基準不適合箇所

改善の内容

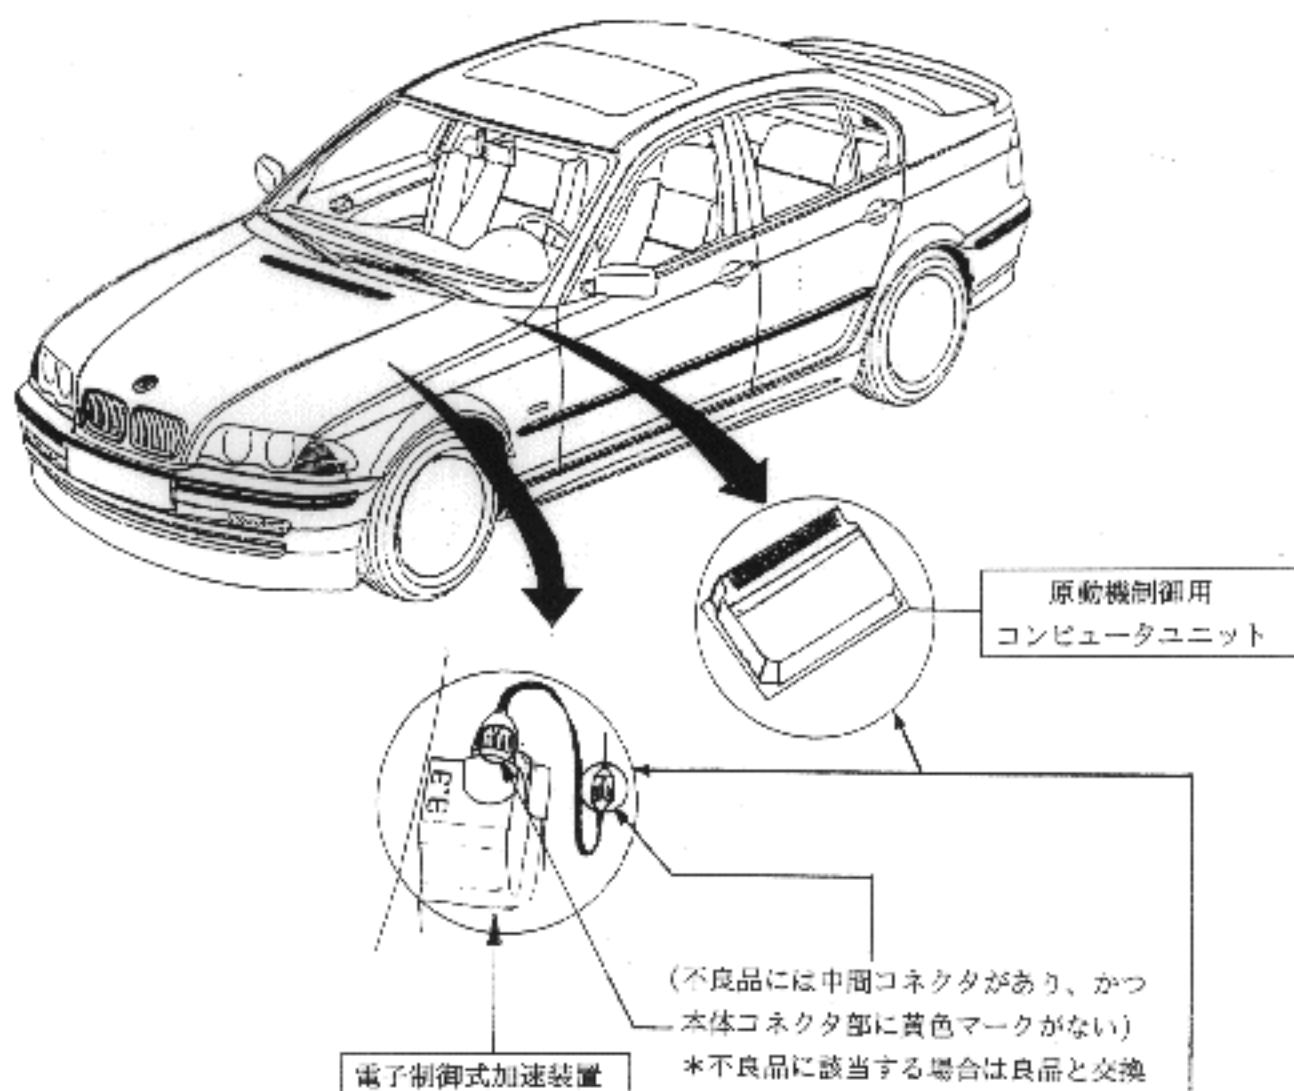
原動機制御用コンピュータのフェールセーフプログラムの一部が不適切なため、電子制御式加速装置の電気回路が湿気等で接続不良を起こした場合、燃料が過剰に供給されて異常燃焼を起こすことにより触媒コンバータが過熱し、最悪の場合、火災に至るおそれがある。

全車両、当該コンピュータユニットを対策品と交換する。

また、当該加速装置を点検し、不良品に該当する場合は良品と交換する。

エンジンルーム内右側ストラット上部に赤色のペイントマークを塗布する。
